サービス 通信

富士重工業株式会社

NO. FAS-055

1. 標 題 エンジン駆動燃料ポンプ出口部テイ，亀裂発生防止
2. 適用機体 FA-200-180の機体で製造番号[#]12号機以降
3. 適用度 必須事項
4. 目 的 エンジン駆動燃料ポンプ出口部テイ亀裂発生により，燃料洩れを起すおそれがあるため。
5. 指 示 テイの材質をアルミからスチールに変更する。
6. 実施時期 このサービス通信受領後ただちに実施すること。
7. 承 認 航空局承認 (NO-東-028) 46.4.15
8. 所要部品 下記部品を富士重工より無償で支給します。

図 - 1

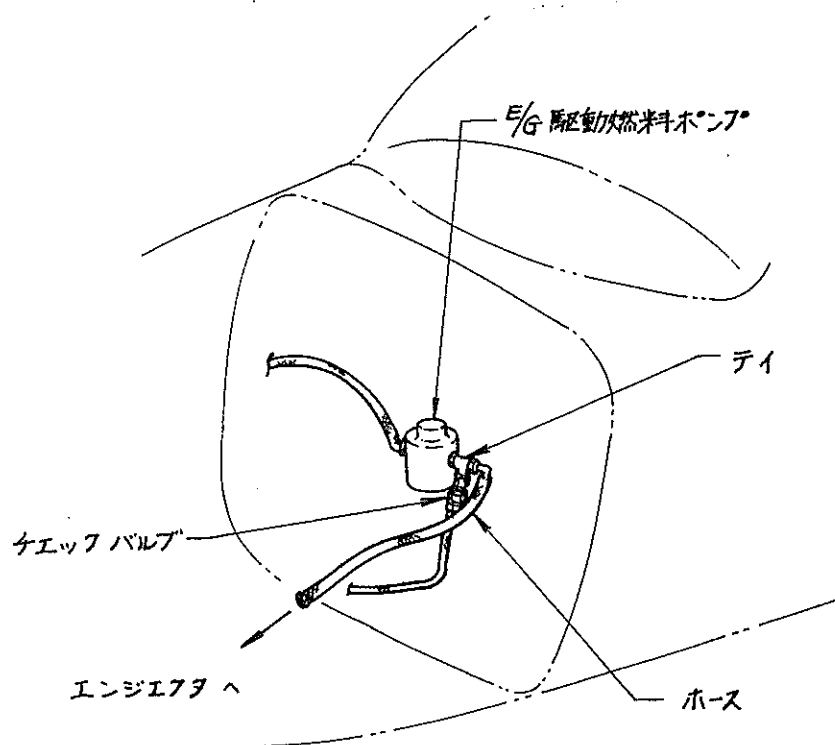
1. 旧テイAN783D6と^E/_G 駆動燃料ポンプを締付けているナットをゆるめる。
2. テイとチェックバルブを取付けているナットをゆるめる。
3. テイからエンジエクター間のホースを，テイ部でナットをゆるめ取り外す。

4. 旧ティを取外し廃却する。
5. 新しいティ AN788-6を取外しの逆の手順にて取付け、正規トルクで締付ける
この前にサービスマニュアル項目 6-13 によりティ等を潤滑する。
6. 取付け部に漏洩のないことを確認する。
